DIREZIONE TECNICA – Settore VIA/VAS
Via del Ponte alle Mosse 211 – 50144 - Firenze

Oggetto: [ID 2322] Verifica di assoggettabilità a VIA - Impianto idroelettrico di potenza nominale media di concessione pari a 520 kW in corrispondenza della traversa della Pescaia di Santa Rosa sul Fiume Arno, Comune di Firenze. Proponente: Silextech S.r.l.. **Contributo istruttorio con richiesta di integrazioni.**

Figura 1: posizione dei locali tecnici della centrale.

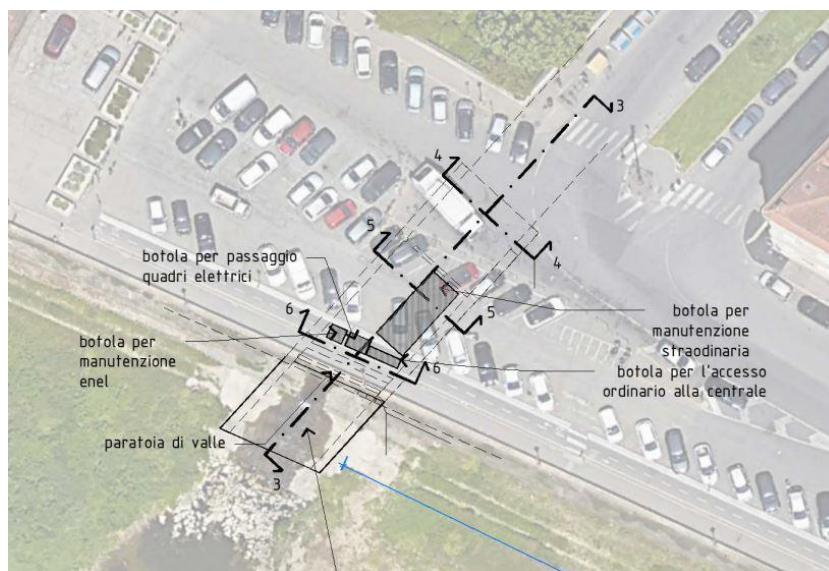
In Figura 1 è riportato uno stralcio delle planimetrie di progetto dove è inquadrata la posizione della centrale e sono indicate le botole di accesso ai vani tecnici, posizionati sulla via pubblica.

- **chiarisca se tutte le botole di accesso all'impianto presenti nell'area pubblica siano chiuse a chiave e non accessibili a persone non autorizzate;**
- **fornisca una valutazione di dettaglio (fascia di rispetto) del campo magnetico complessivo prodotto da tutti gli apparati elettrici contenuti nel locale tecnico della centrale (quadri, alternatore, trasformatore e cablaggio) calcolato su sezioni orizzontali e verticali in particolare per i valori di 3 μ T, 10 μ T e 100 μ T.**

Figura 3: sezione del locale turbina.

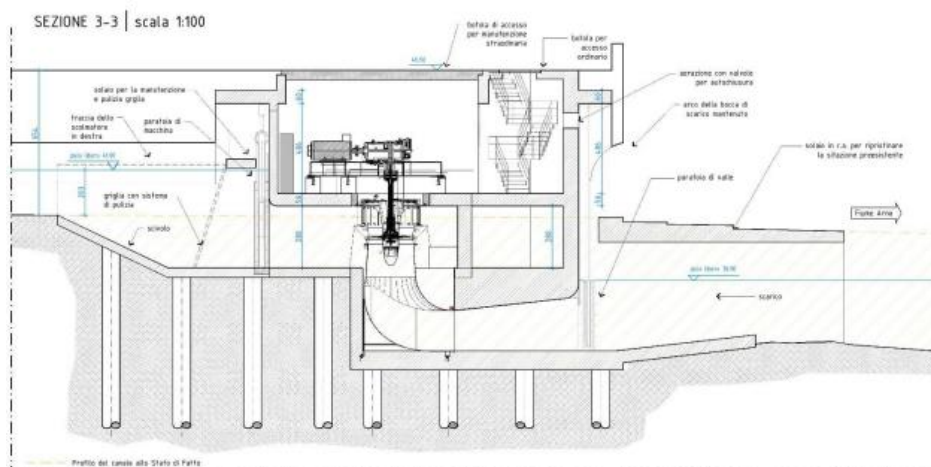
Si ritiene necessario un approfondimento in tema di materiali scavati, sia rispetto al materiale in alveo che di terreno naturale; dalla documentazione risulta, come anche mostrato dalla Figura 3 sotto riportata, che sia necessario scavare nel locale turbina: se così fosse il materiale scavato non sembrerebbe classificabile come materiale in alveo. **Si richiedono anche ulteriori dettagli su quali siano i set analitici adottati per la caratterizzazione dei suoli.**

Figura 4: individuazione dei ricettori più vicini (in arancione) all'area di cantiere.

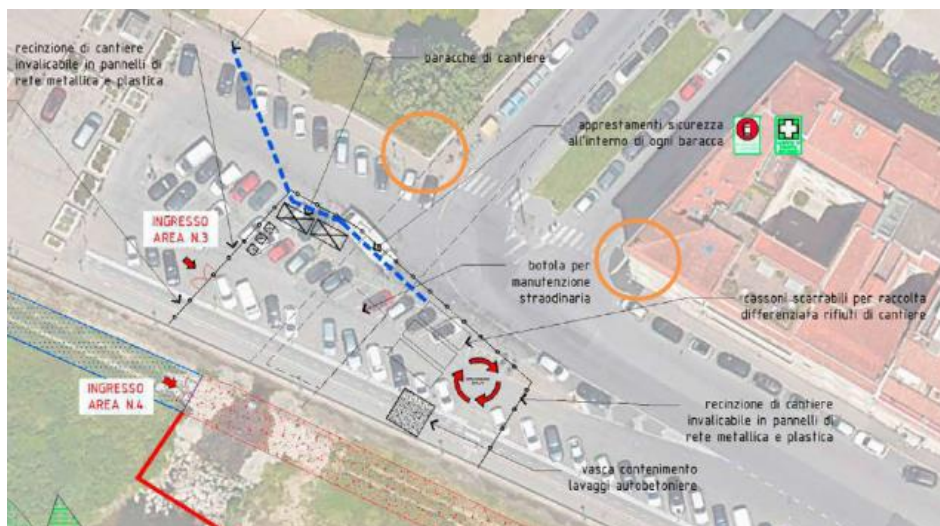
Il proponente individua i ricettori più vicini al cantiere ed effettua un confronto tra i valori di emissioni valutati nello SPA ed i valori soglia proposti da ARPAT³.

Nello SPA l'impatto sui ricettori dei due contributi emissivi è stato valutato separatamente in quanto il proponente ipotizza che le due attività possano essere organizzate in modo da non sovrapporsi temporalmente. Ne risulta che l'attività di scavo produce un'emissione che supera il valore soglia indicato dall'Allegato 2 al PRQA³ per cui è previsto un monitoraggio presso il ricettore o una valutazione modellistica. Il proponente afferma che «*Il monitoraggio sarà eseguito con le modalità (stazione fissa o mobile), le tempistiche e i periodi, dovranno essere concordate con ARPAT in fase di progettazione esecutiva.*»
